BOLETIM TÉCNICO

BT0071

Assunto: Dispositivo de Aperto dos Parafusos do Motor Ventilador

Modelos: BRG 39 ACA/ ECA

Fig.01

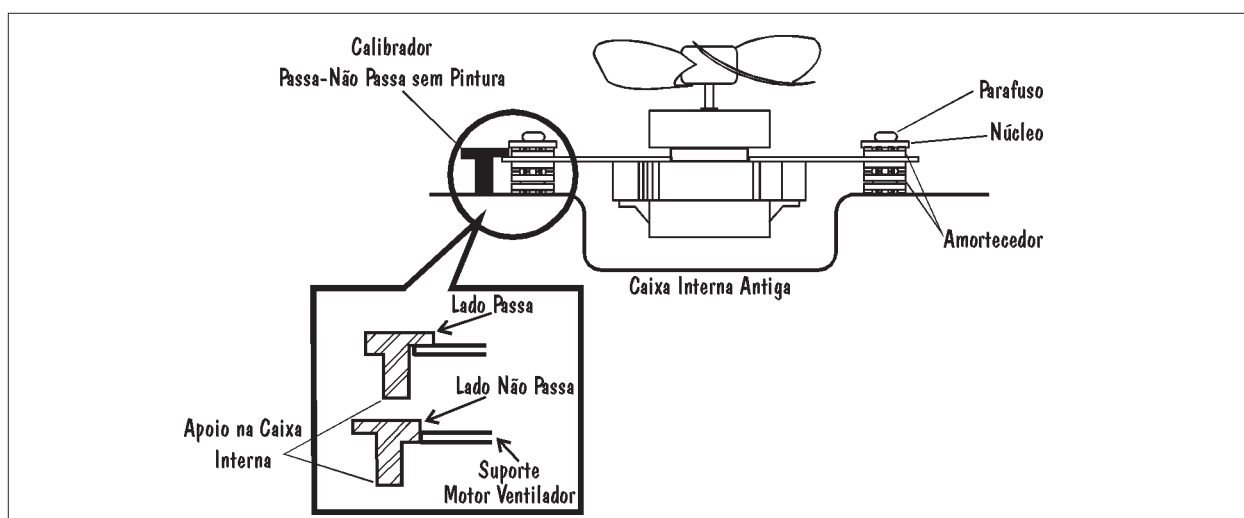
Quando a intervenção estiver sendo feita em produtos anteriores as modificações (anterior a série 50UXXXXXX, com Caixa Interna sem rebaixo e Resistência do lado esquerdo) devemos utilizar o Calibrador Passa - Não Passa sem pintura, na posição indicada pela figura 01.

Neste caso, não se esqueça de fazer a atualização do Sistema de Ventilação, acrescentando mais um Amortecedor de cada lado do Suporte do Motor Ventilador, retirando a Arruela Metálica e Anel de Borracha, invertendo a posição do Núcleo Plástico e da Resistência (colocando-a para o lado direito) e fixando os excedentes dos fios na Caixa Interna com a fita adesiva metalizada.

Fig.02

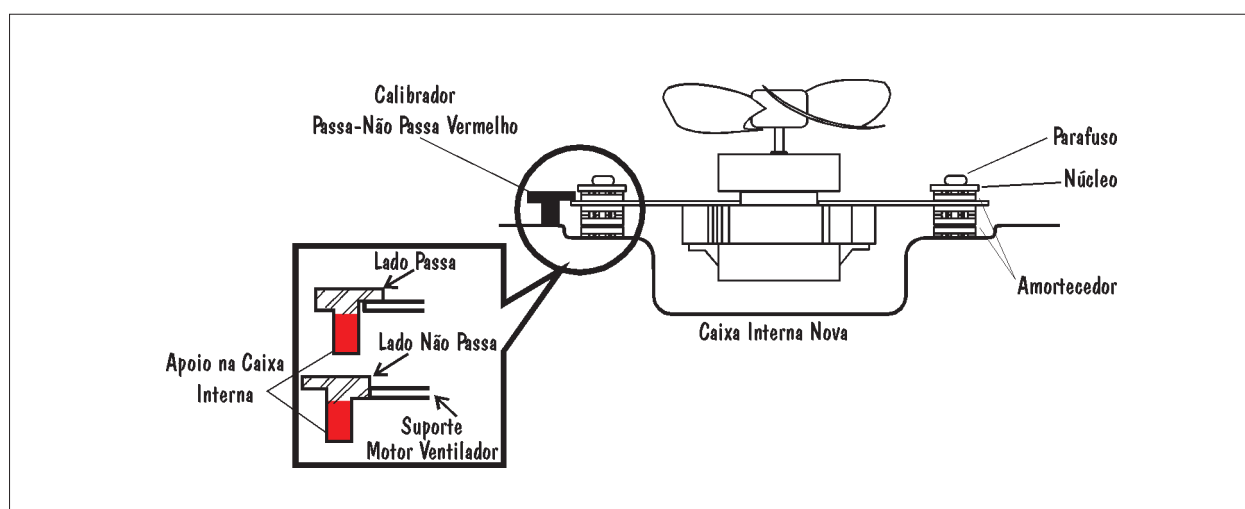
Agora, quando a intervenção estiver sendo feita em produtos posteriores as modificações (posterior a série 50UXXXXXX, com Caixa Interna rebaixada em +/- 5mm e Resistência do lado direito), devemos utilizar o Calibrador Passa - Não Passa vermelho, na posição indicada pela figura 02.
